Oggetto: [ID_VIP: 10861] **PROVINCIA DEL SUD SARDEGNA (comuni di Mandas, Escolca, Serri, Isili, Nuragus e Genoni) - Progetto di un impianto per la produzione di energia da fonte eolica on-shore, denominato "LOBADAS", di potenza complessiva pari a 86,4 MW, costituito da 12 aerogeneratori, con opere civili accessorie e di connessione alla RTN – Progetto Definitivo.**
Procedura riferita al Decreto legislativo n. 152 del 2006 – VIA (art. 23 – PNIEC)
Proponente: RWE Renewables Italia S.r.l.
Parere tecnico istruttorio della Soprintendenza speciale per il PNRR.

Oggetto: [ID_VIP: 10861] PROVINCIA DEL SUD SARDEGNA (comuni di Mandas, Escolca, Serri, Isili, Nuragus e Genoni) - Progetto di un impianto per la produzione di energia da fonte eolica on-shore, denominato "LOBADAS", di potenza complessiva pari a 86,4 MW, costituito da 12 aerogeneratori, con opere civili accessorie e di connessione alla RTN – Progetto Definitivo.
Procedura riferita al Decreto legislativo n. 152 del 2006 – VIA (art. 23 – PNIEC)
Proponente: RWE Renewables Italia S.r.l.
Parere endoprocedimentale

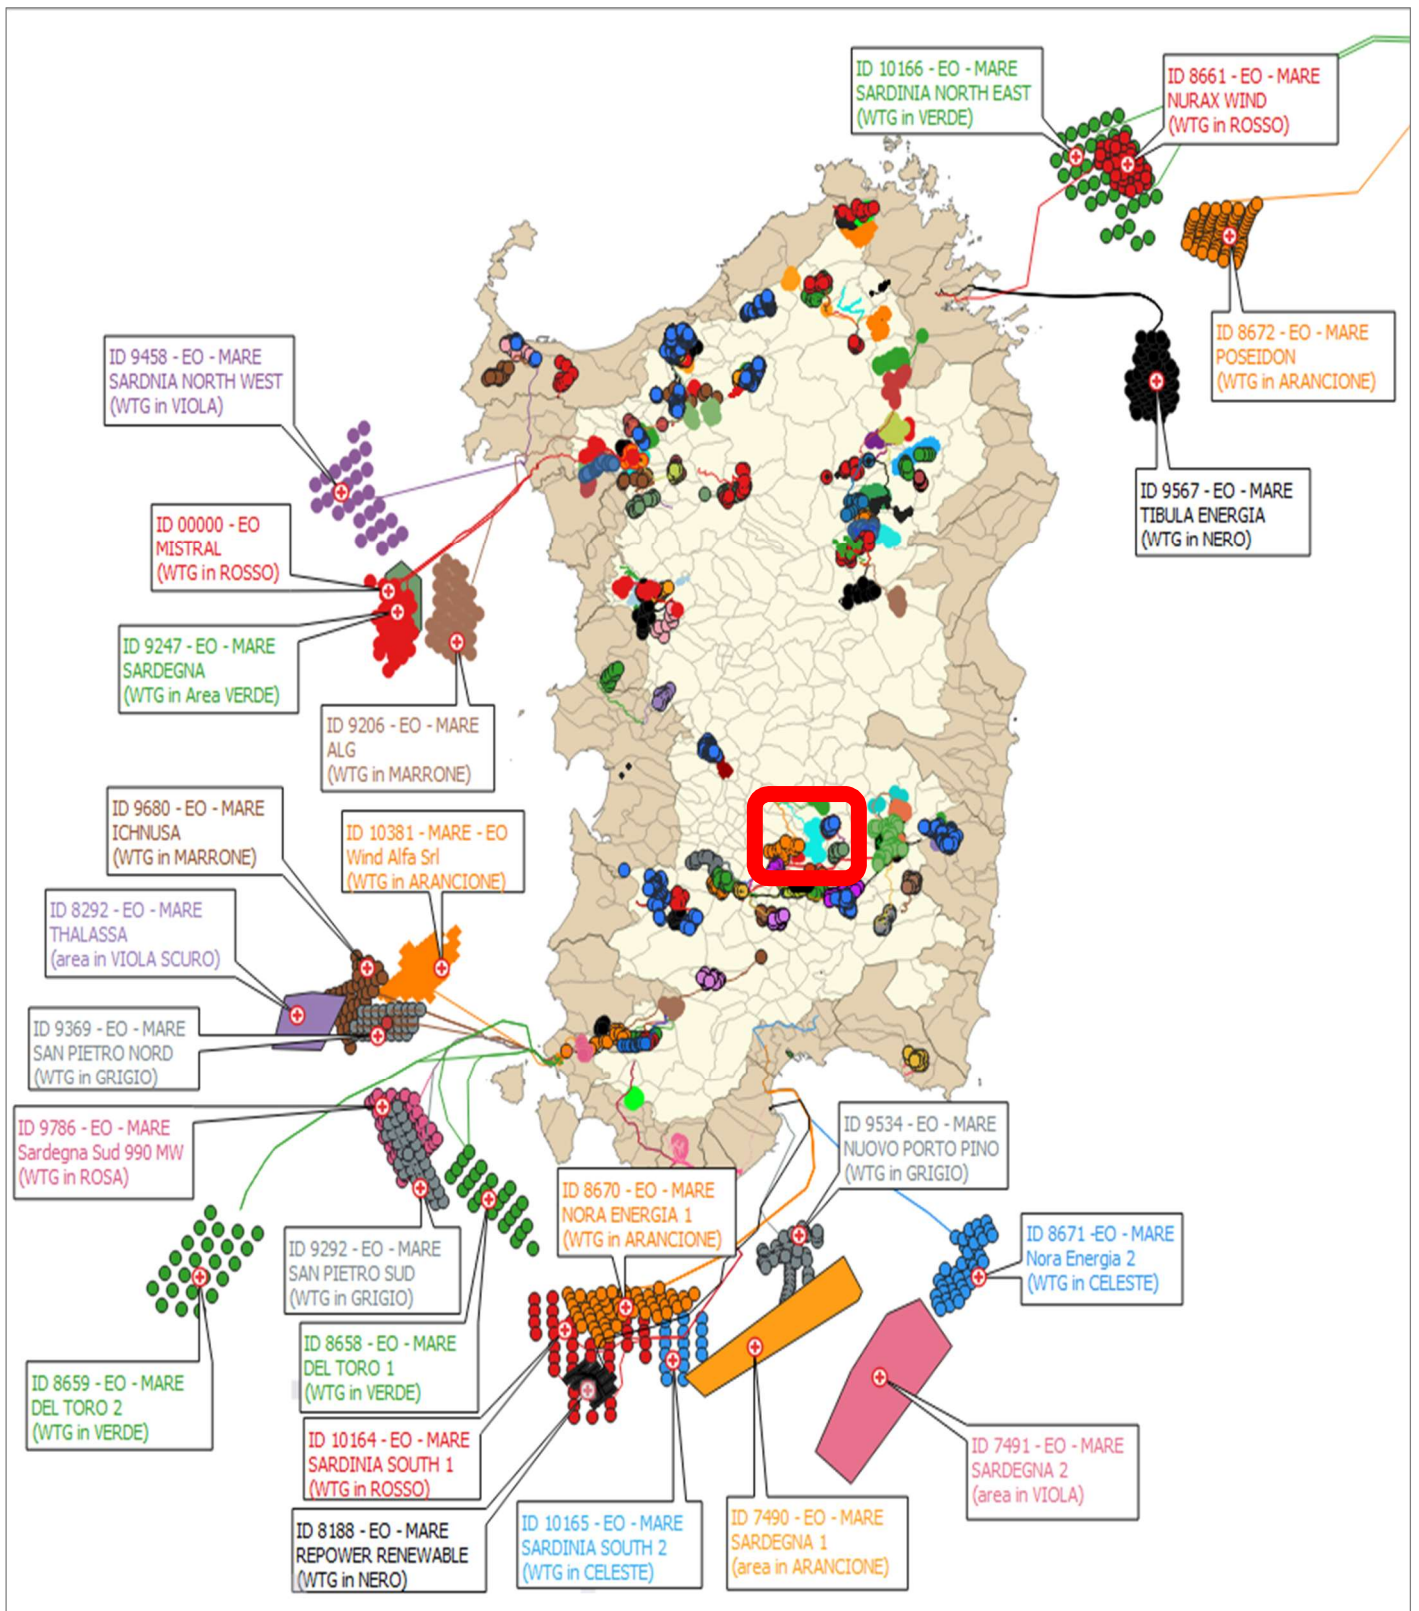
CONSIDERATO che rispetto agli impatti cumulativi generati dal progetto di cui trattasi (v. il parere endoprocedimentale della Soprintendenza Archeologia, belle arti e paesaggio per la città metropolitana di Cagliari e le province di Oristano e Sud Sardegna del 17/05/2024, paragrafo B.2 - Allegato n. 1) si deve rilevare che il progetto in esame si colloca in un areale sardo entro il quale si sono sommate nel corso degli ultimi tempi una pluralità di proposte di nuovi impianti eolici industriali (la cui analisi cumulativa non è stata qui completamente valutata dal Proponente), tanto da pervenire, qualora fossero tutti realizzati, ad una saturazione dell'area vasta interessata, ancora caratterizzata per la sua naturale configurazione nel senso descritto dalla predetta Soprintendenza Archeologia, belle arti e paesaggio territorialmente competente nel parere endoprocedimentale del 17/05/2024, attuando, pertanto, la sostituzione di tale paesaggio, ricco di testimonianze archeologiche ed architettoniche, come anche oggetto di tutela da parte del Piano paesaggistico regionale, con un nuovo paesaggio tipicamente industriale:

(elaborazione Terna S.p.A. per il Target FIT FOR 55 al 2030 in Sardegna al 31/03/2024, con evidenziata una richiesta di connessione alla RTN per circa 57 GW rispetto ai 7,45 GW preventivati come necessari per il predetto target)

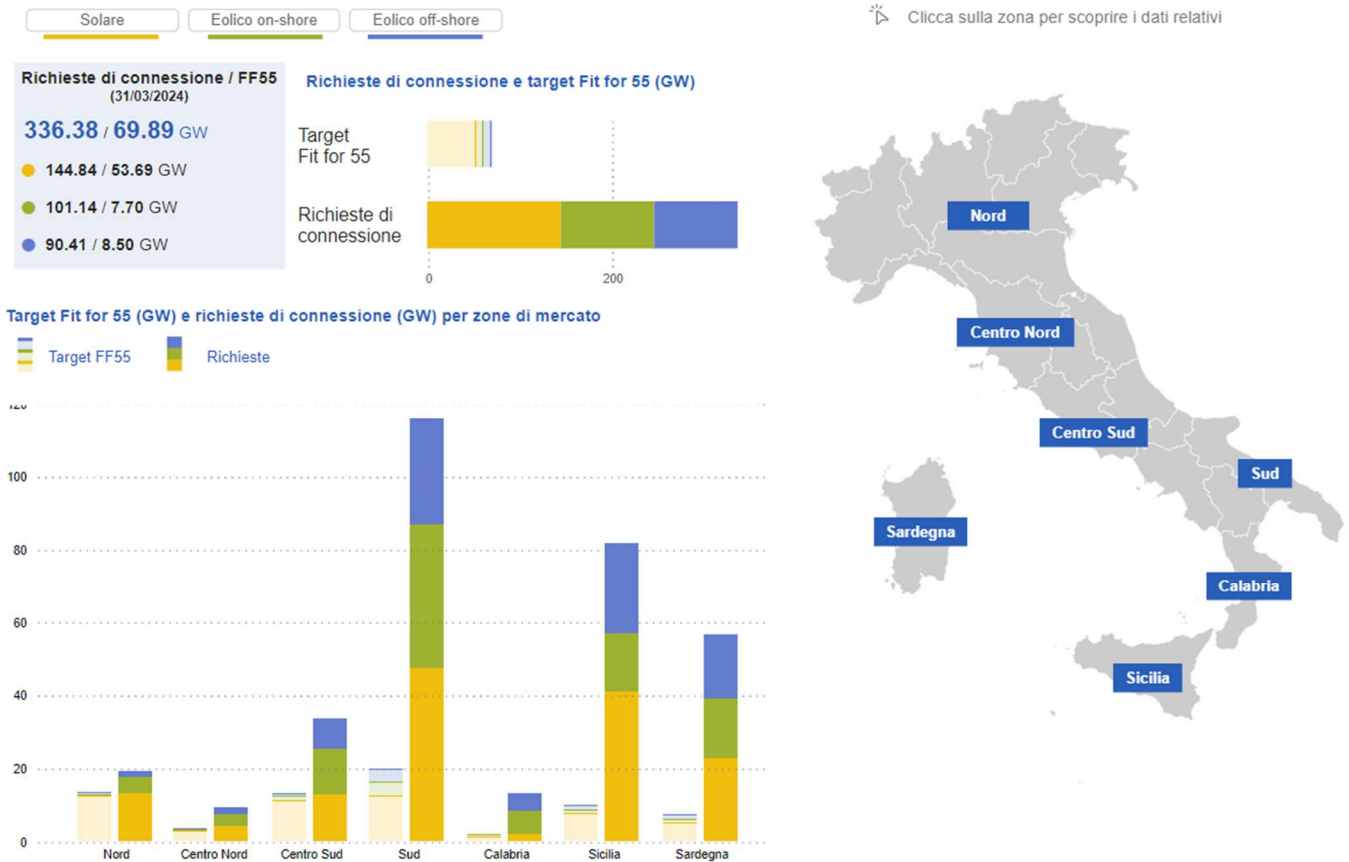
CONSIDERATO, inoltre, che nella regione Sardegna è in atto una complessiva azione per la realizzazione di nuovi impianti da fonte rinnovabile (fotovoltaica/agrivoltaica, eolico onshore ed offshore) tale da superare già oggi di quasi 8 volte quanto previsto come obiettivo da raggiungersi al 2030 sulla base del FF55, tanto da prefigurarsi la sostanziale sostituzione del patrimonio culturale e del paesaggio con impianti di taglia industriale per la produzione di energia elettrica oltre il fabbisogno regionale previsto:
